EXPLANATION OF THE TENDER DOCUMENTATION No. 26

Název: / Name: **„Modernizace teplárny ŠKO-ENERGO – OB2 Kotelny“**

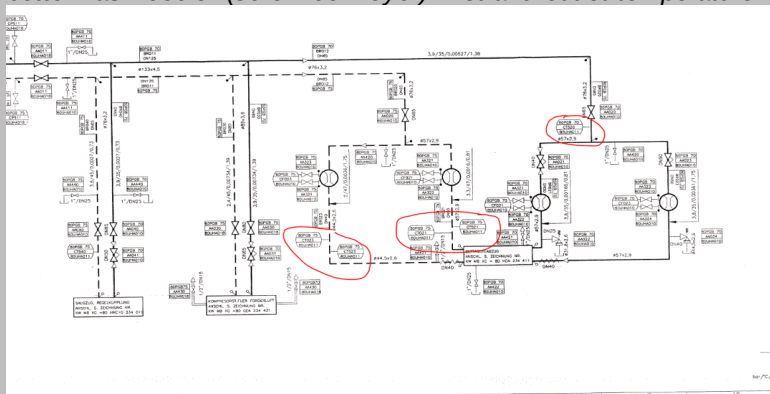
Is closed cooling water available in the amount of 36,11 m³/h and dT=30C for newly delivered bottom ash feeders?

Zadavatel tímto odkazuje na Vysvětlení zadávací dokumentace č. 23. Rozdíl mezi vstupní a výstupní chladicí vodou vnitřního uzavřeného okruhu je v rozmezí 2-4 °C v závislosti na teplotě vnějšího věžového okruhu (tedy venkovní teplotě). Průtok přes chladiče vnitřního uzavřeného okruhu je 200 kg/s (tedy 720 m³/h), a to pro vnitřní okruh chlazení bloku 80 i 90.

The Contracting Entity hereby refers to Explanation of the tender documentation No. 23. The difference between the inlet and outlet cooling water of the internal closed circuit is in the range of 2-4 °C, depending on the temperature of the external tower circuit (which depends on the outside temperature). The flow through the coolers of the internal closed circuit is 200 kg/s (720 m³/h), for the internal cooling circuits of block 80 and 90.

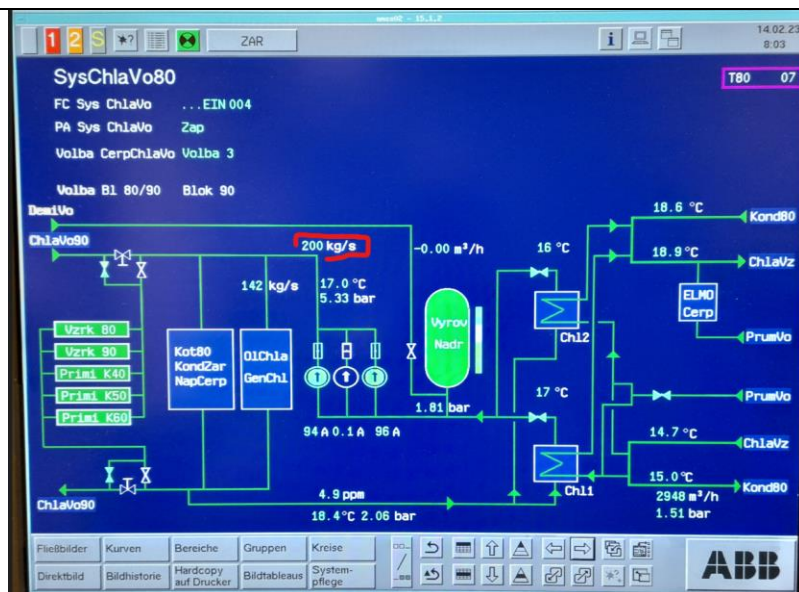
■ [pozn. zadavatele: název dodavatele byl začeměn] believes last time you have sent data from main cooling water system pump/system. Could you send the data of the closed cooling water pump (part of this system presented in below P&I). Could you send us information about temperature level: bottom ash cooler (screw conveyor) inlet and outlet temperature?

Vysvětlení zadávací dokumentace č. 23 chybné nebylo, vizte odpověď výše, kde jsou uvedena i požadovaná data. Toto ověření je rovněž patrné ze snímků z řídicích obrazovek viz obrázky níže.

Explanation of the Tender Documentation No. 23 was correct, please see the answer above, where the required data is also given. The verification is also visible from the screenshots from DCS screen.
